**Modulo per la presentazione delle osservazioni per i piani/programmi/progetti sottoposti a procedimenti di valutazione ambientale di competenza statale**

ID: Codice procedura (ID\_VIP/ID\_MATTM):10844

Impianto per la produzione di energia elettrica da fonte eolica, costituito da 6 aerogeneratori della potenza complessiva di 37,2 MW, un sistema di accumulo da 25 MW e relative opere connesse in località "Rempillo" nel comune di Pitigliano (GR).

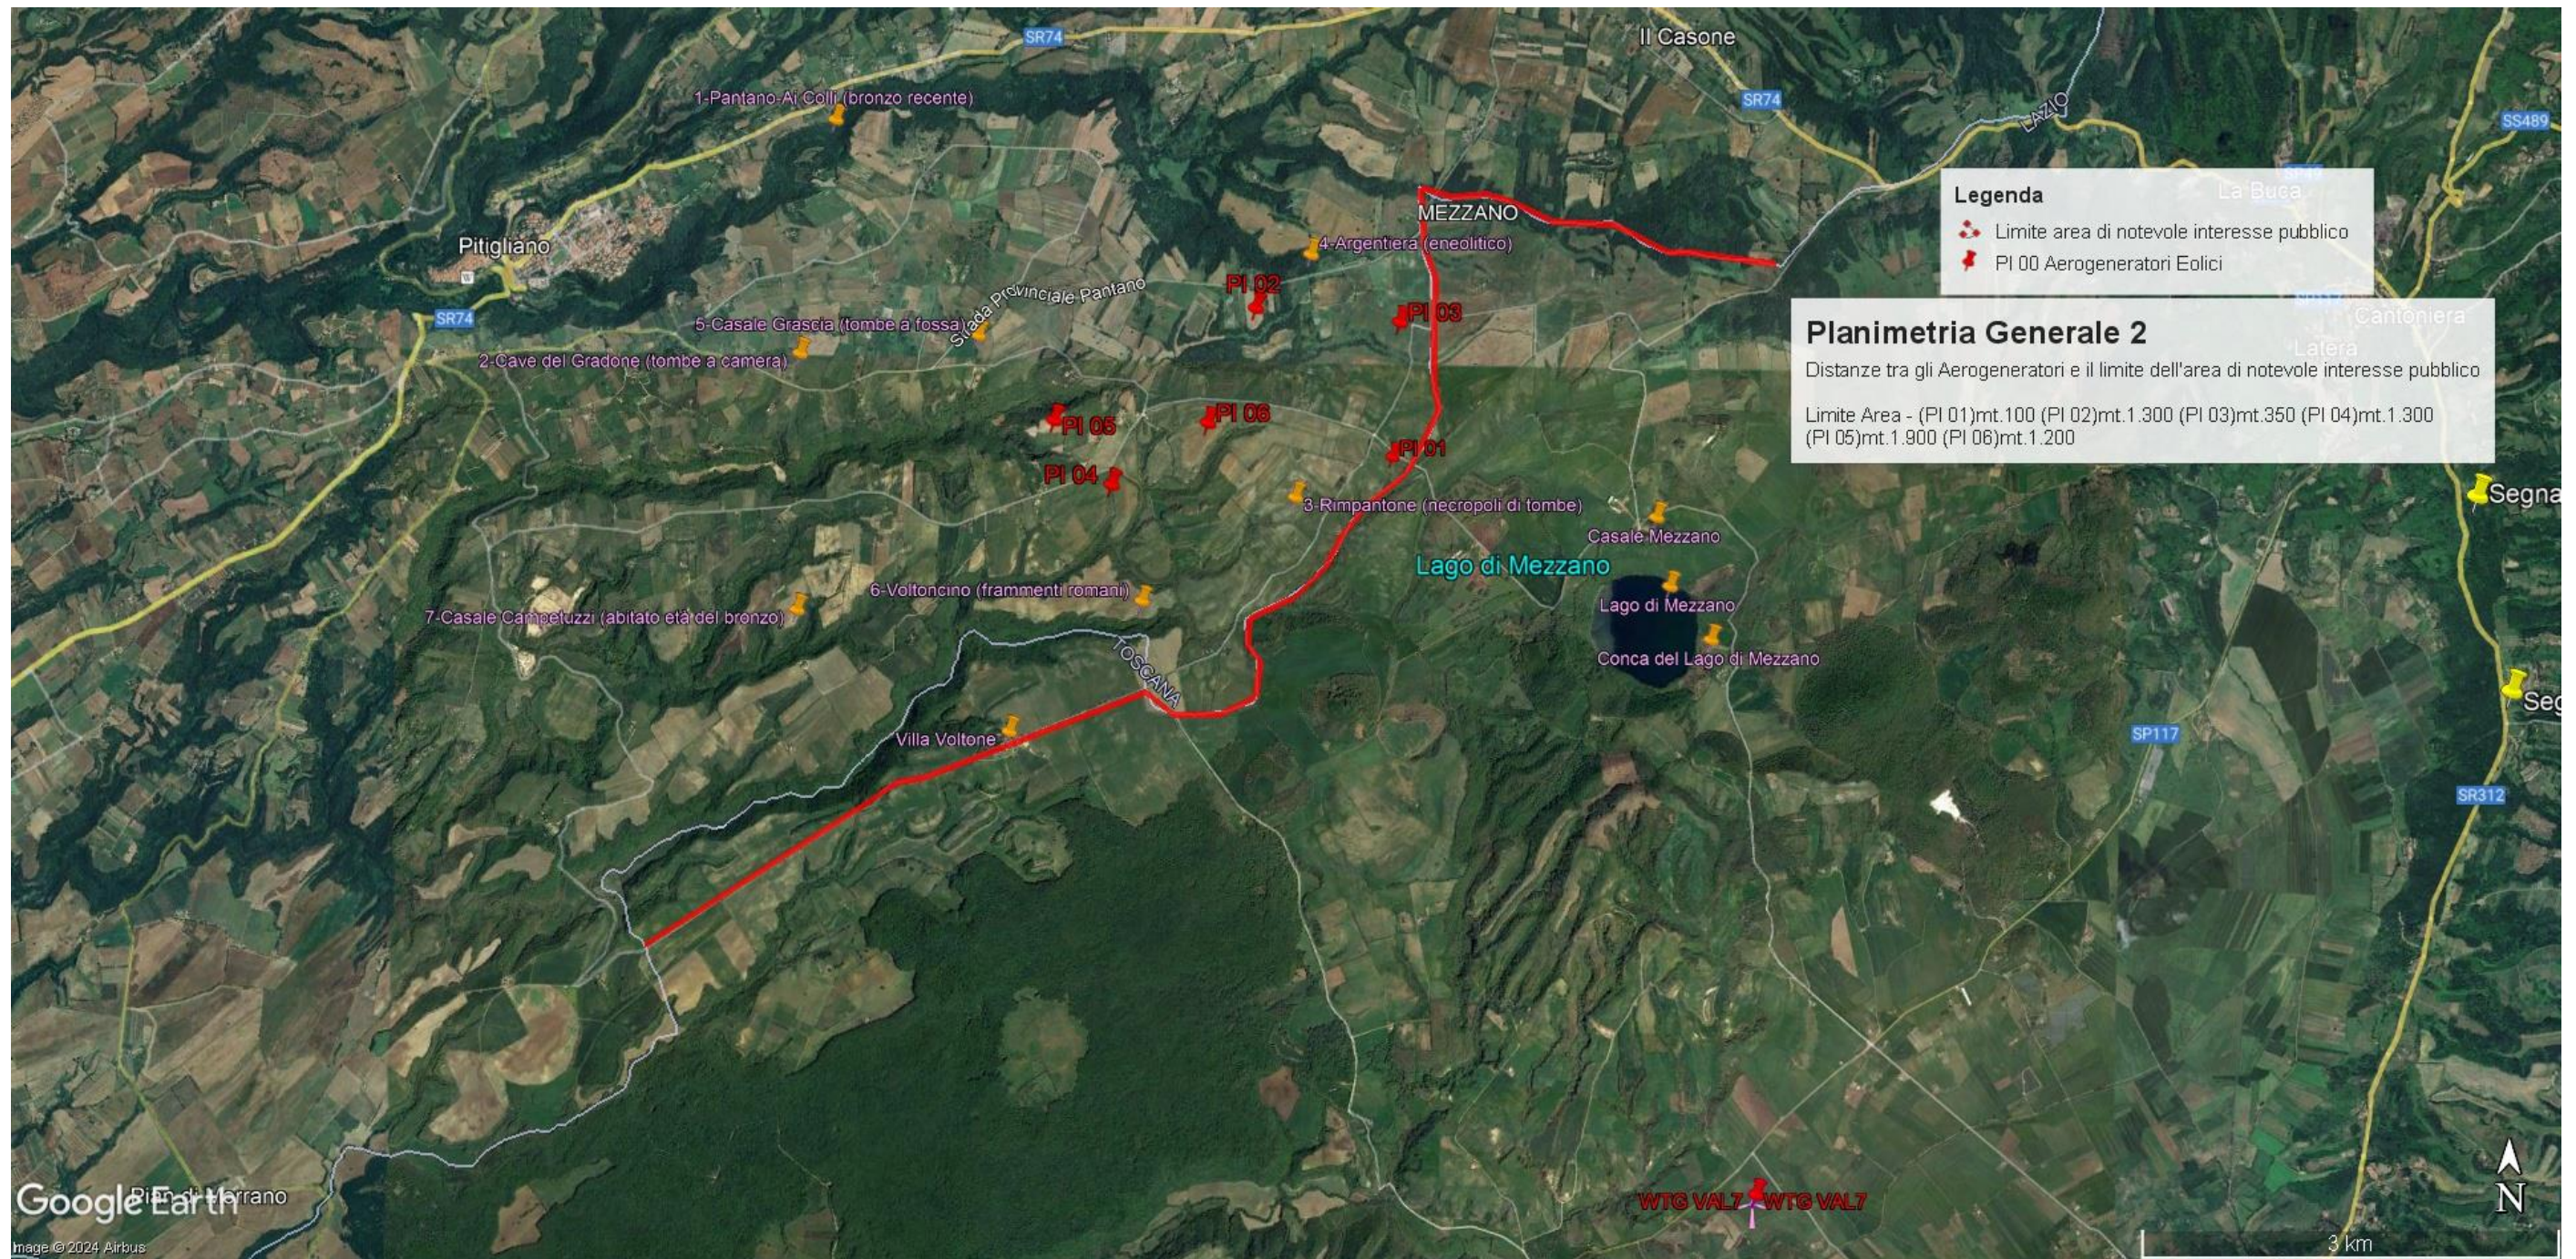
In sintesi, visti l'art. 20 comma 8 lettera c) quater del D.Lgs n 199/2021 e le Linee guida nazionali appena citate, considerato l'enorme impatto dell'impianto eolico industriale denominato "Rempillo" sulla zona paesaggistica di notevole interesse pubblico ben individuata nelle immagini n.1 e n. 2 e sui

Beni Culturali evidenziati nell'immagine n. 3 dell'Allegato alle presenti Osservazioni, per la collocazione delle pale P04 e P05 direttamente all'interno del perimetro di un'area archeologica e per gli impatti anche sull'area intermedia e vasta dei pregiati territori laziali della Tuscia settentrionale e in particolare di quelli del pitiglianese ricco di emergenze agricole, naturalistiche, storiche e archeologiche del periodo etrusco ma non solo, si chiede che venga negata l'autorizzazione all'insediamento dell'impianto eolico denominato "Rempillo".

**Immagine n. 4** Situazione di saturazione da impianti FER nella provincia di Viterbo. Non sono riportati gli impianti fotovoltaici e agrivoltaici che hanno inciso per buona parte nel cumulo di impianti FER per superare già nel 2023 gli obiettivi del PNIEC assegnati alla Regione Lazio per il 20230.

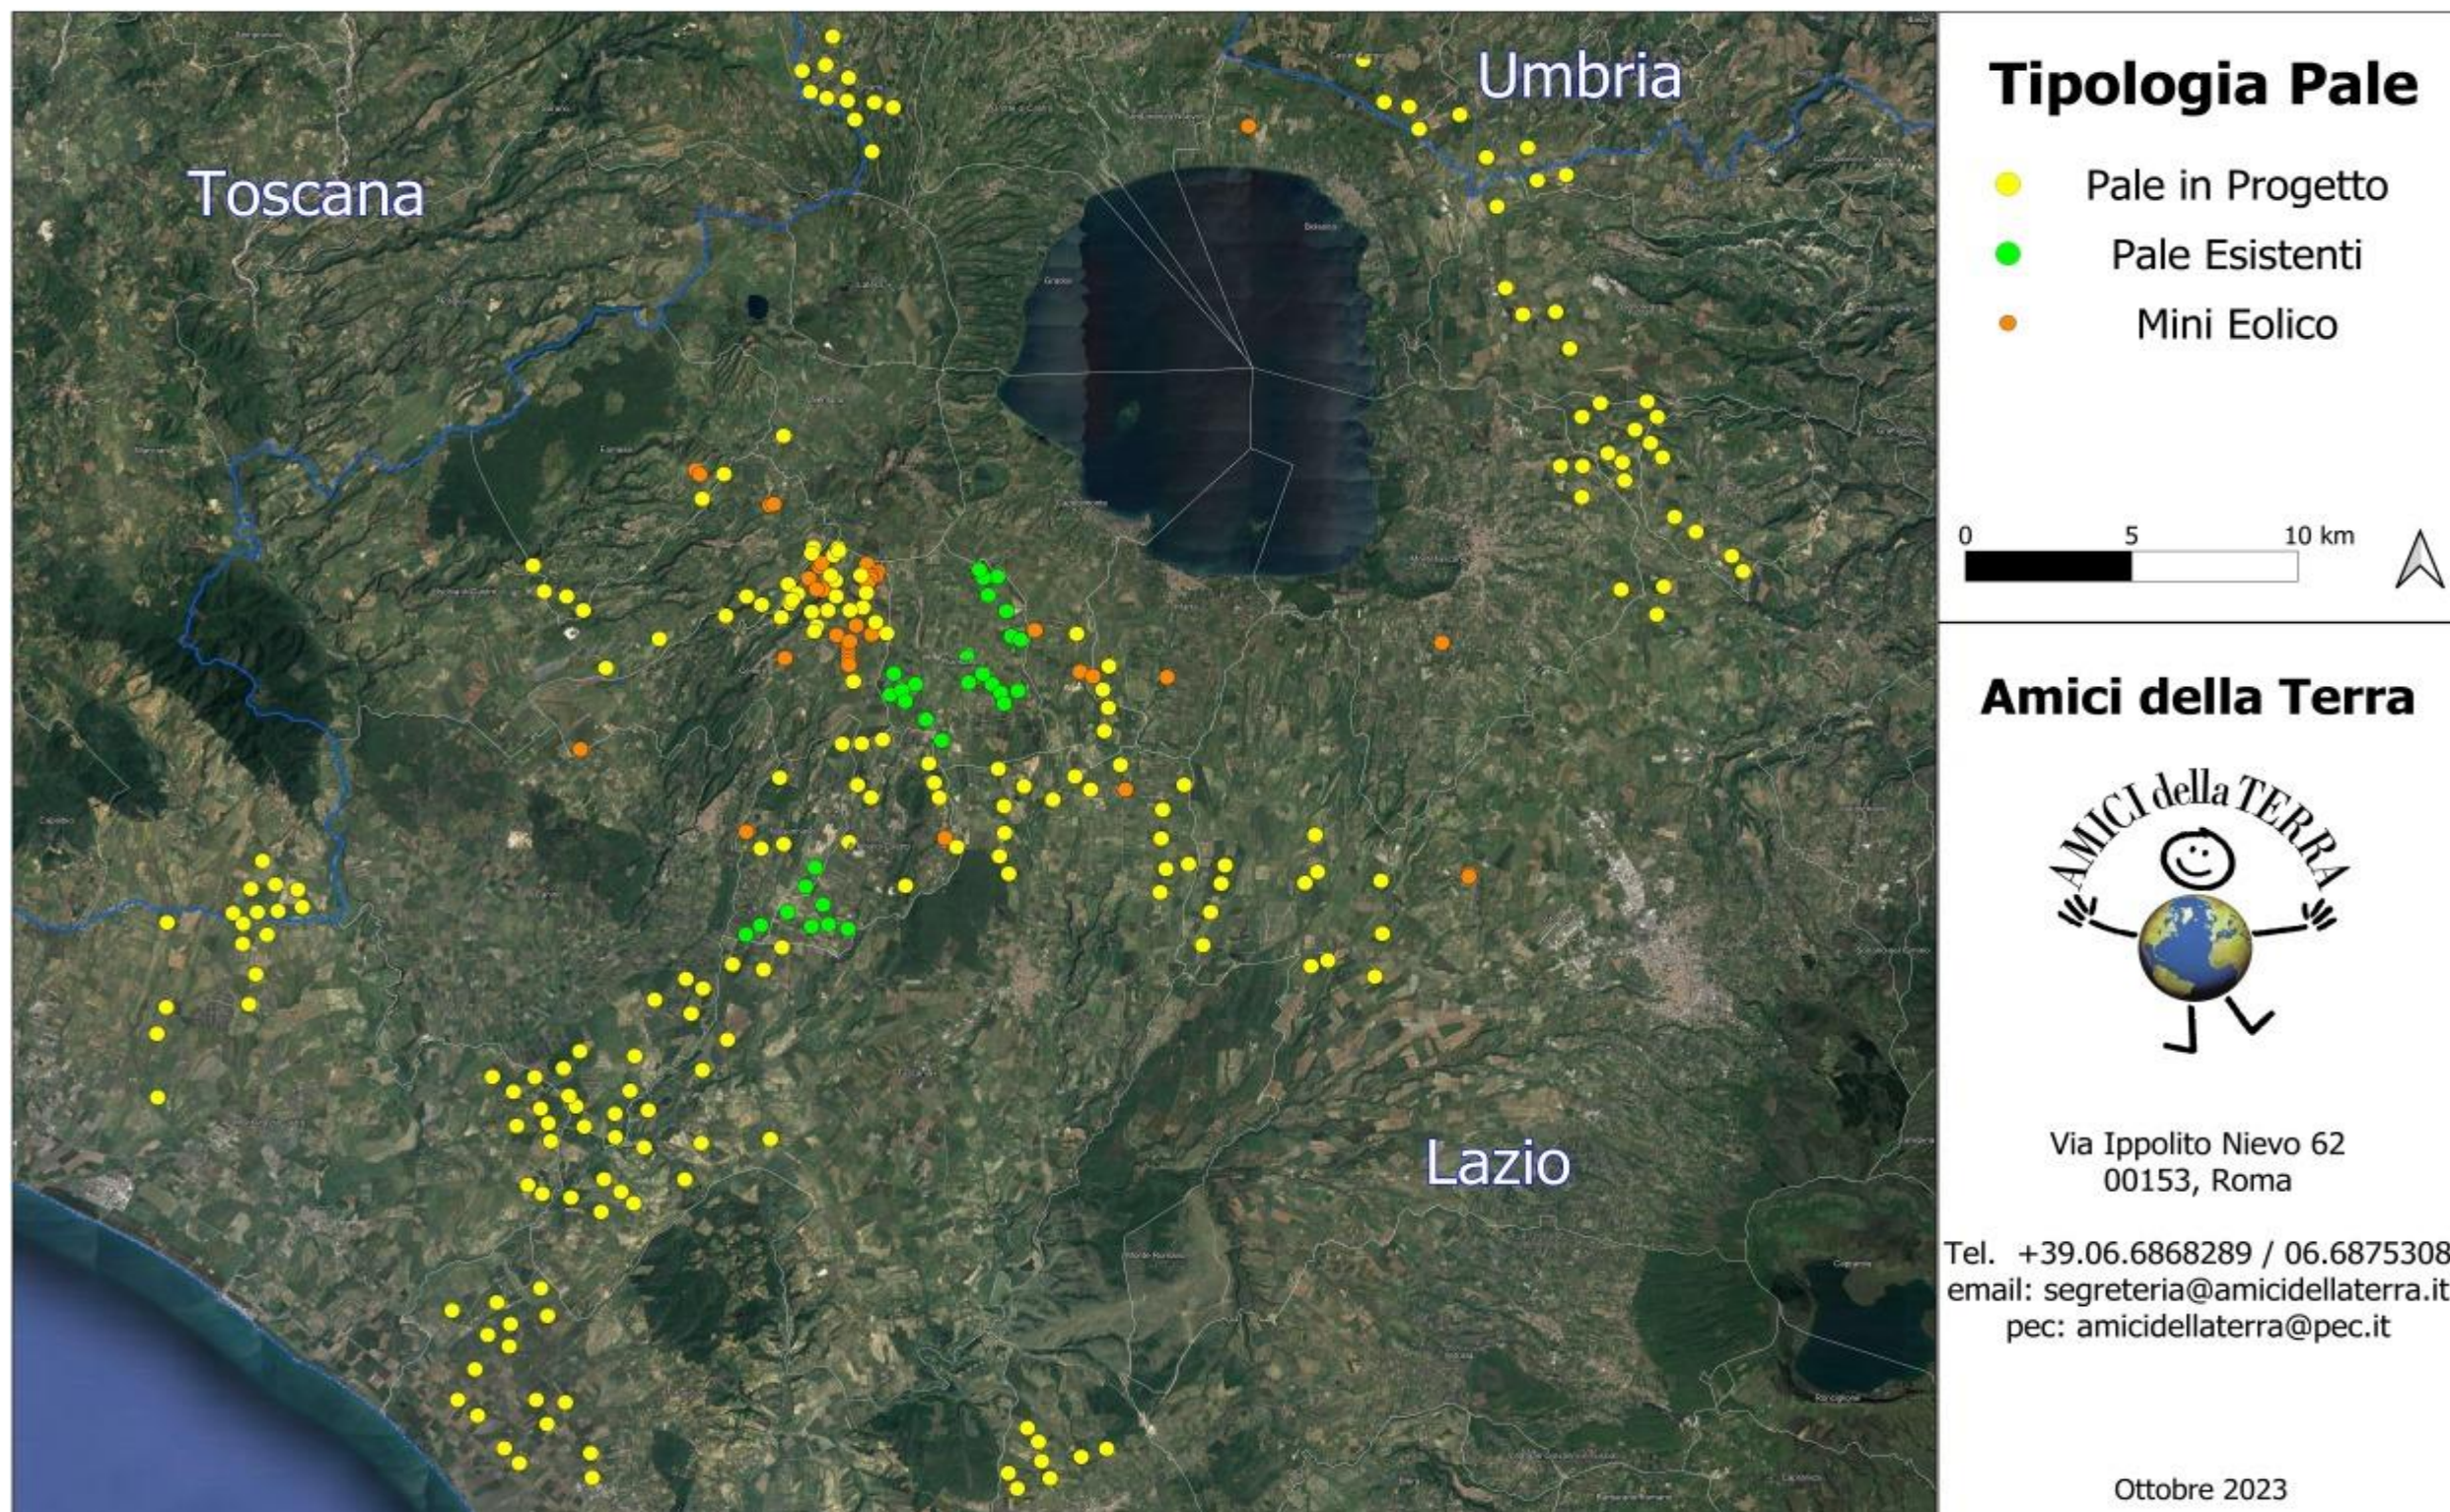
Quindi anche la Regione come Ente deputato dalla normativa nazionale a legiferare sulle aree idonee e non idonee si è espressa riguardo al fatto che abbia assolto ai doveri e alle quote stabilite dal PNIEC e in ambito regionale la provincia di Viterbo è stata quella con il più alto tasso di impianti FER tra tutte e quindi ormai satura ed il cumulo degli impianti FER installati, autorizzati e in progetto rappresenta una **elevata criticità per la sostenibilità ambientale di ulteriori eventuali iniziative.** L'impianto eolico “Rempillo” pur essendo “esterno al confine provinciale e regionale ma nelle sue immediate vicinanze ( a soli 100 metri i primi due aerogeneratori) oltre ad impattare sul territorio e sulle economie di tre Comuni del Lazio ( Farnese, Valentano e Latera) si trova nelle fasce di rispetto dei Beni di notevole interesse pubblico come si è evidenziate nelle Osservazioni nn. 1 e 2 e crea anche degli impatti negativi anche sui beni naturalistici come verrà dettagliato nell'Osservazione n. 4. Inoltre andrebbe a sommarsi al già enorme cumulo di impianti eolici e fotovoltaici e geotermici che già creano una elevata criticità ambientale nella provincia di Viterbo e interferiscono anche con il territorio toscano come si può vedere dalle immagini nn. 4 e 5
